**[ID VIP 8804] - Parco agrovoltaico, della potenza di 75,053 MW e delle relative opere di connessione alla RTN, da realizzarsi nei comuni di Castelluccio dei Sauri, Deliceto e Ascoli Satriano (FG).**

**Istanza per il rilascio del Provvedimento di VIA statale ex art. 27 del D.lgs. n. 152/2006 e ss.mm.ii.**

Relazione tecnica a supporto dell'istruttoria sul progetto  
**ID\_VIP 8804**

Tipologia di progetto: Agrovoltaico  
Potenza: 75,053 MW  
Ubicazione: Comuni di Castelluccio dei Sauri, Deliceto e Ascoli Satriano (FG)  
Proponente: CATENACCIO SOLAR PARK S.r.l.

**Figura 1**

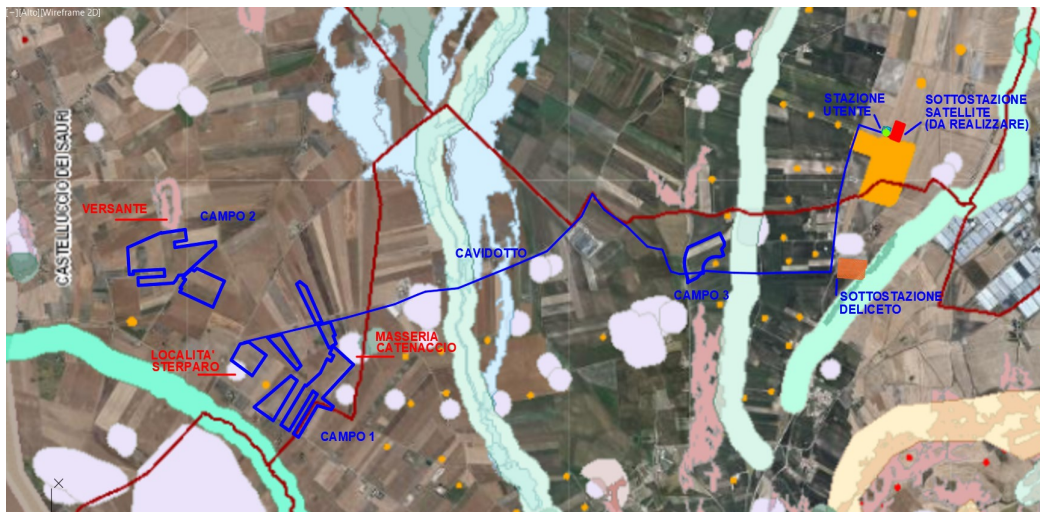
- Interferisce seppur modestamente con l'area segnalata nella **Carta dei Beni Architettonici** tra i **Beni Archeologici**, denominata **Località Sterparo**; l'area di intervento è limitrofa alla fascia di rispetto della **Masseria Catenaccio**, munita di segnalazione architettonica. L'impianto interferisce anche con un **Versante**. Effettuando le verifiche di sovrapposizione delle aree è emerso che il perimetro di intervento, tra i vari elaborati di progetto cambia e le aree del campo 1 risultano localmente traslate e modificate (accomodate), non invadendo apparentemente tali Beni.

Le sagome dell'impianto Agrovoltaico Catenaccio dell'elaborato E07 non sono coincidenti con quelle dell'elaborato T01 (cfr. perimetri celeste E07 e blu T01). I settori del campo 1 risultano tra loro traslati e anche ridimensionati. In ogni caso sovrapponendole si nota che, nell'area evidenziata con il cerchio rosso, il perimetro blu invade la zona archeologica e nell'area evidenziata con il cerchio bordò l'impianto è tangente alla fascia di rispetto della Masseria Catenaccio, il cerchio giallo individua interferenza dell'impianto con un versante. Il cerchio arancione evidenzia invece la mancanza di un settore dell'impianto nell'elaborato di inquadramento T01.
